PROJET DE REMPLACEMENT DU TSF₂ DE PEYNIER PAR DEUX TSF₄

MEMOIRE EN REPONSE
A L'AVIS N° 2023APPACA44/3448 DE LA MRAE
ADOPTÉ LE 09/07/2023

10 JUILLET 2023

Figure 1 Localisation des protections des zones d'hivernage du Tétrás lyre (secteur violet)

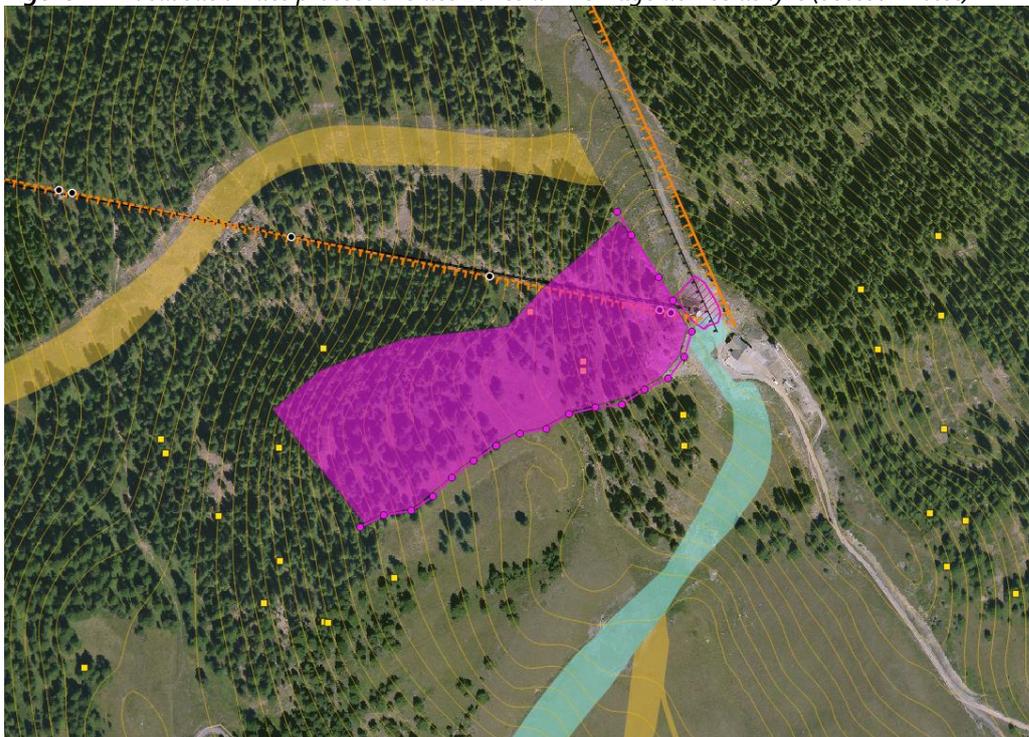
[...] La zone du projet est concernée par la présence d'un lieu potentiel de reproduction des Tétrasyres, notamment aux abords du télésiège de Bois noir. Compte-tenu de l'augmentation du débit de cette ligne, qui engendre un impact sur la préservation de cette espèce sensible au dérangement, la MRAe souligne l'absence d'analyse des impacts du projet tenant compte de l'augmentation de l'afflux de skieurs à la descente du TSF4.

La MRAe recommande de compléter l'état initial et de renforcer l'analyse des impacts du projet sur les Tétrasyres pour appliquer de façon efficace la séquence ERC et renforcer les mesures d'évitement et de réduction.

La MRAe recommande de reconsidérer les impacts résiduels sur la population des Tétrasyres et d'ajuster les mesures ERC en conséquence.

En effet cette incidence de l'augmentation potentielle du flux skieur n'a pas été établie ici, **considérant les mesures déjà mises en œuvre pour le TSD Bois noir**, pour les zones sensibles, communes aux 2 appareils (Bois noir et Peynier).

L'augmentation des débits skieurs avec le TS de Peynier et de Bois noir, peut être à l'origine d'une intensification du dérangement du Tétrás-Lyre en période d'hivernage.

Les mesures adaptées pour protéger, ces **zones sensibles** d'un accroissement de fréquentation, ont donc été prises dans le cadre de la réalisation du TS de Bois noir :

- > Balisage de la zone d'hivernage du tétras-Lyre sur le secteur de Peynier de manière à limiter au maximum la divagation des skieurs dans ces zones. Ce dispositif est en place depuis l'ouverture du TS de Bois noir ;
- > Réalisation d'une plantation forestière dense (en relation avec les mesures de compensation forestière) au niveau de l'ancienne ligne des téléskis de peynier. L'objectif étant qu'une barrière physique naturelle empêche la divagation des skieurs.
